REMODELACION DE LA PLANTA PROCESADORA DE FRUTAS Y VEGETALES, UBICADO EN EL CAMPUS DE LA UNIVERSIDAD NACIONAL DE AGRICULTURA, CATACAMAS, OLANCHO.

LPN-01-OBRAS-UNA-PINPROS-2017

RESPUESTAS Y ACLARACIONES No.02

DETALLE PARRILLAS

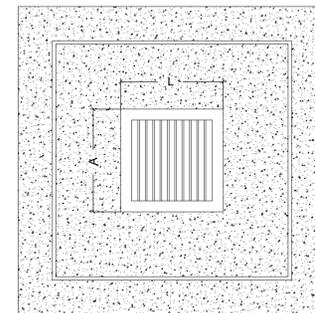
14.	Proporcionar detalle con tipo de material de la parrilla para la cuneta	R// Ver Plano DA-3 en donde aparece parrilla típica y cuadro con las designadas a canales, RJ-2 para la cuneta interna del área de recepción de materia prima y la RJ-3 correspondiente a la cuneta exterior fuera de cuarto frío existente.

38	Para las parrillas en cuneta de recepción de materia prima RJ-2 y RJ-3; que acabado o recubrimiento se debe considerar; ¿acero convencional con recubrimiento o acero inoxidable en todos sus elementos? ¿Adicionalmente quisiéramos saber, los casquetes que reciben estas parrillas se utilizarán los existentes o se reconstruirán? ¿Los perfiles tipo C ya existen o también hay que suministrarlos? ¿A qué separación? Favor aclarar.	R// 1. Para todas las rejillas usar acero convencional revestido conforme a lo indicado en el numeral 5.5 "Pinturas", específicamente para el caso de elementos de metal. 2. Se utilizarán los casquetes existentes. 3. Los perfiles Tipo C deben suministrarse dentro del costo de metro lineal como parte de las actividades correspondientes a "parrillas". Los perfiles C se colocarán a cada metro, para soportar el encuentro de secciones de parrillas.
39	¿El repello y pulido de paredes debe entenderse que se hará sobre superficies de bloque existente no pintado?; o existen áreas que requieran remoción de la pintura, cuanta área?	R// Repello y pulido se realizará en paredes existentes que nunca han sido pintadas y en los vanos que se sellarán con pared nueva.

1. LA RJ-3 CORRESPONDE A LA CUNETETA EN EXTERIOR DE CUARTO FRÍO EXISTENTE. SE REQUIERE INSTALACIÓN PREVIA DE PERFILES C DE 2 1/2" X 3" X 3/8", ROMPIENDO LATERALES DE CUNETETA Y EMBEBIÉNDOLOS NO MENOS DE 2".

LAVATRASTOS INDUSTRIAL

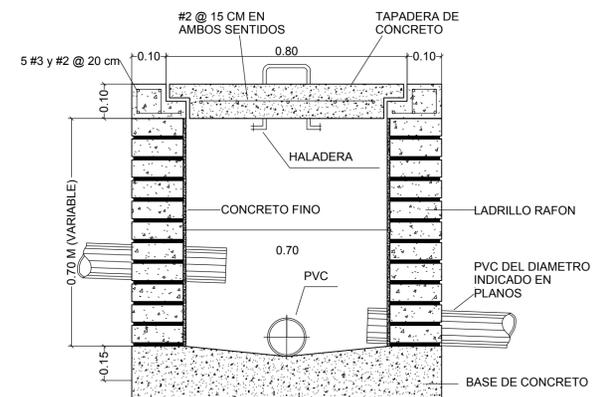
16.	Favor proporcionar dimensiones del lavatrastos industrial de acero inoxidable	R// Documento "Respuestas y Aclaraciones No.1", publicado ya en Honducompras, contiene dibujo detalle del lavatrastos industrial.

ROTULO DE IDENTIFICACIÓN DE LA PLANTA

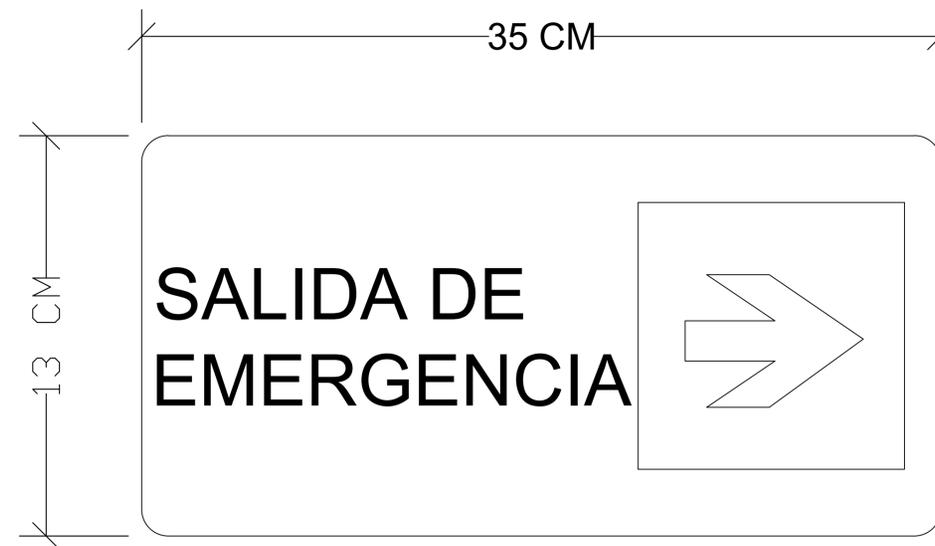
15.	Proporcionar detalle de los rótulos para identificar el edificio	R// Se adjunta a este documento el Plano DA-4 (Anexo 2), con detalle de rótulo de identificación del edificio, que no resultó visible en el juego de planos.

40	Ítem 39 - Obras complementarias. Favor proporcionar dimensiones del pediluvio.	R// Se anexa nuevamente Plano DA-3 (Anexo 1), con dimensiones de Pediluvio.
41	Favor suministrar plano correcto para rótulos y señalizaciones.	R// Se adjunta a este documento el Plano DA-4 (Anexo 2), con detalle de rótulo de identificación del edificio, que no resultó visible en el juego de planos.
42	Ítem 46 - Obras complementarias. Favor proporcionar medida de los soportes y de los ganchos y las áreas donde serán instalados.	R// Se adjunta nuevamente plano DA-3 (Anexo 1), con dimensiones de los soportes para ganchos. Estos se colocarán en las paredes de vestidores y baños en la altura indica en planos, según las instrucciones del Supervisor.
43	Ítem 60 - Obras exteriores del edificio. Favor proporcionar detalle del rótulo, ya que en planos no aparece especificado diseño y material con el que se va a fabricar.	R// Se adjunta a este documento el Plano DA-4 (Anexo 2), con detalle de rótulo de identificación del edificio, que no resultó visible en el juego de planos.
